DELIBERAZIONE N. 14/2011

**OGGETTO:** Valutazioni del Parco Agricolo Sud Milano in merito al progetto definitivo "Tangenziale Est Esterna di Milano. Infrastruttura strategica rientrante nel 1° programma delle infrastrutture strategiche approvato dal CIPE con deliberazione n. 121/2011". *(Deliberazione immediatamente eseguibile).*

<b>RELAZIONE TECNICA</b> Prot. gen. n. 0059191 del 7 aprile 2011	
Esibente	<b>Concessioni Autostradali Lombarde S.p.A.</b>
Titolo opera	<b>Tangenziale Est Esterna di Milano</b>
Protocollo Provincia di Milano	Prot. gen. n. 0027307 del 16/02/2011 (Data avvio procedimento)
	17/04/2011 (Termini espressione parere)
Fascicolo	9.6\2011\3
Oggetto	<b>Valutazioni del Parco Agricolo Sud Milano in merito al progetto definitivo "Tangenziale Est Esterna di Milano. Infrastruttura strategica rientrante nel 1° programma delle infrastrutture strategiche approvato dal CIPE con deliberazione n. 121/2011".</b>

Stralcio dalla Tavola 4 - 5 "Inquadramento dell'intervento - Planimetria su fotopiano"

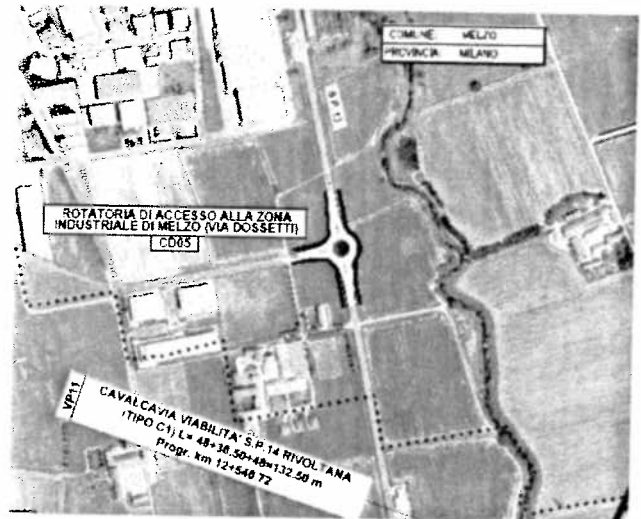
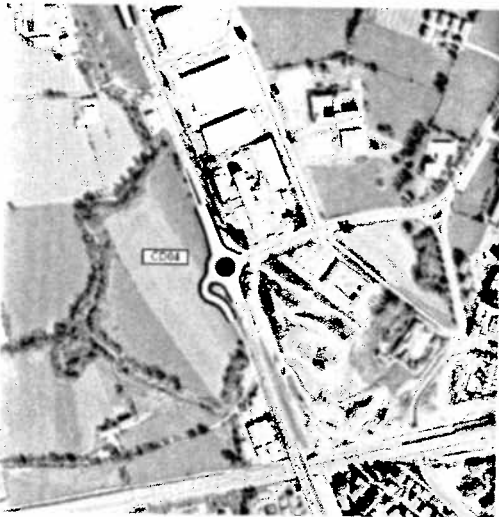
Gli interventi interessano, seppur marginalmente e in luoghi diversi, un ambito di particolare rilevanza ambientale caratterizzato dal corso del Torrente Molgora e ricompreso in una "zona di protezione delle pertinenze fluviali" (art. 33, NTA del PTC), inclusa interamente nel **perimetro di parco naturale** ai sensi dell'art. 1, comma 6. Entrambe le rotatorie interessano i "territori agricoli di cintura metropolitana" del Parco (art. 25 delle NTA del PTC) territori che "per la loro collocazione, compattezza e continuità e per l'alto livello di produttività sono destinati all'esercizio ed alla conservazione delle funzioni agricolo-produttive, assunte quale settore strategico primario per la caratterizzazione e la qualificazione del Parco".

**Si ritengono le opere previste compatibili. Dovranno essere realizzati interventi di ricomposizione della trama vegetazionale del paesaggio rurale, mediante l'inserimento di siepi e filari per almeno 200 m lineari, e la creazione di fasce boscate da collocarsi lungo le sponde del Torrente Molgora, per una superficie equivalente a quella consumata a seguito della realizzazione delle rotatorie.**

Stralcio dalle Tavole 7 - 8 "Inquadramento dell'intervento - Planimetria su fotopiano"

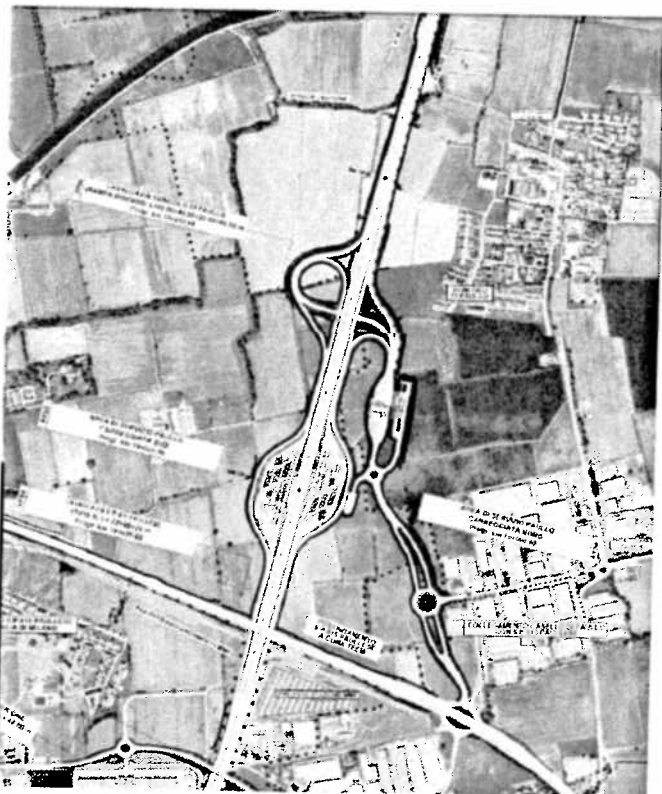
Ciò premesso non si condividono le scelte di configurare il collegamento tra il casello e la S.P. 415 "Paullese" in corsie singole monosenso, con la creazione di aree spartitraffico intercluse, con conseguente maggior consumo di suolo e di sovradimensionare la rotonda in funzione di un centro polifunzionale non conforme rispetto alle norme del Parco.

**Si ritiene necessario semplificare il tracciato stradale di collegamento tra il casello di Paullo e la S.P. 415 "Paullese", accorpando le due corsie monosenso, come previsto nella prima versione del progetto, contenuta nell'Accordo di Programma siglato nel 2007 e di ridimensionare la relativa rotonda. Dovranno inoltre essere previste opportune misure compensative, per una superficie equivalente a quella consumata dallo svincolo di Paullo, comprensivo delle aree di servizio. Nell'area interclusa tra il casello e il corpo autostradale dovrà essere realizzato un impianto forestale con essenze autoctone, secondo le indicazioni contenute nell'Allegato B.**

Stralcio dalla Tavola 9 "Inquadramento dell'intervento - Planimetria su fotopiano"

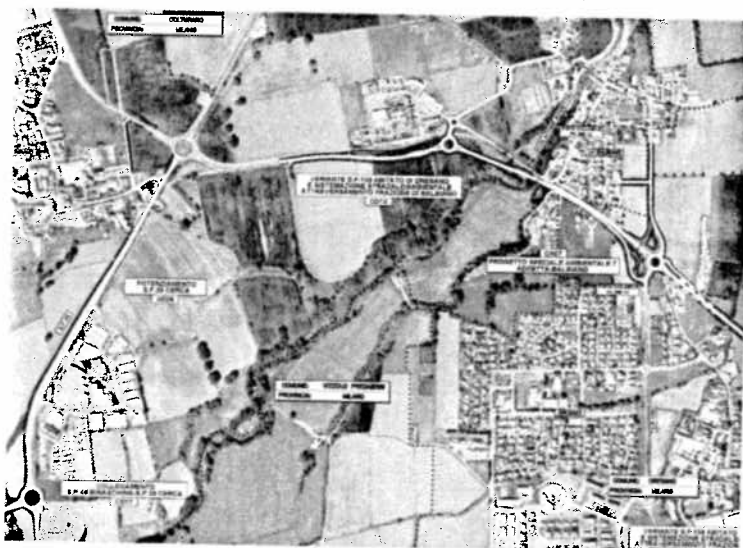
Al fine di ridurre l'impatto sul sistema ambientale dell'Addetta, si richiede pertanto di attestarsi sull'attraversamento esistente e di evitare lo sdoppiamento della viabilità provinciale comprensivo delle due rotatorie. In questo modo si potrà evitare di realizzare il nuovo ponte di scavalco previsto che comporterebbe un aumento dell'artificializzazione del corso d'acqua, con inevitabile riduzione dei caratteri di naturalità riconosciuti dal piano del Parco e l'interclusione di un'ampia area di rilevante interesse naturalistico.

**Non dovranno essere realizzati i nuovi collegamenti stradali tra la provinciale e gli abitati di Colturano, Balbiano e Dresano che si attestano in corrispondenza della rotatoria, il duplicamento della strada provinciale e del ponte di attraversamento del colatore Addetta, mantenendo la giacitura stradale esistente e rivedendola solo in funzione di una riqualificazione dell'asse.**

Stralcio dalla Tavole 10 - 11 "Inquadramento dell'intervento – Planimetria su fotopiano"

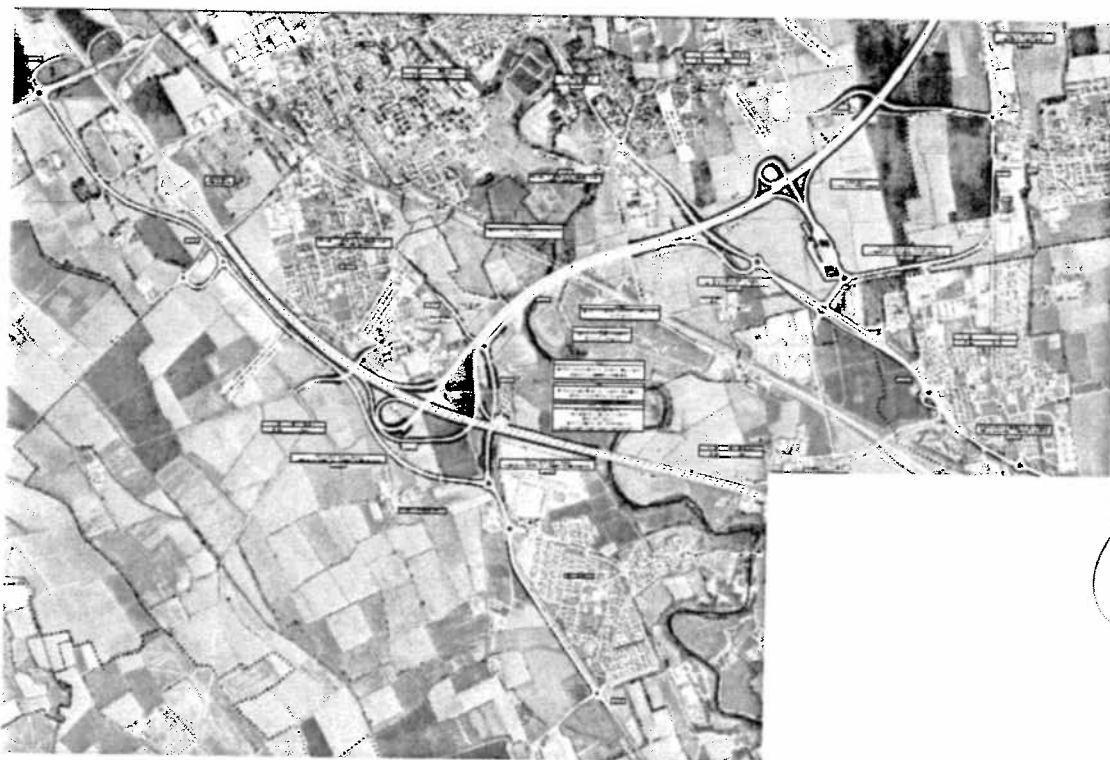
Rispetto alla configurazione dei raccordi stradali proposta in sede di progetto preliminare, la previsione avanzata nel progetto definitivo è certamente migliorativa in quanto ottimizza il posizionamento dei tracciati, spostandoli in aderenza agli assi autostradali esistenti (A1) e in progetto (corpo autostradale TEEM), riducendo la superficie delle aree agricole intercluse. Tuttavia l'insieme delle opere tenderà a modificare ed alterare in misura profonda e sostanziale l'assetto ambientale tutelato dal Parco, nella sua componente naturalistica, paesaggistica e agricola. In relazione alla realizzazione del nuovo tratto stradale di connessione tra la S.P. 17 e la via Emilia, con viadotto sul fiume Lambro, in affiancamento al corpo autostradale della TEEM, si ravvisano elevate criticità determinate dall'aggravio di una pressione antropica già consistente (Autostrada A1, Ferrovia MI-BO, discarica di Vizzolo Predabissi).

- si richiede, quale misura a compensazione della realizzazione del corpo autostradale TEEM e relativa complanare a scavalco del fiume Lambro, la rinaturalizzazione, attraverso la realizzazione di zone umide e di boschi igrofilo, in aggiunta a quanto già previsto nel Progetto Ambientale Speciale n. 5 “*Lambro-Melegnano*”, di un più ampio tratto del corso d'acqua (da 13 ha di bosco previsti a 25 ha) a beneficio della biodiversità e in coerenza con la presenza del parco naturale individuato dal Piano Territoriale di Coordinamento del Parco Agricolo Sud Milano.
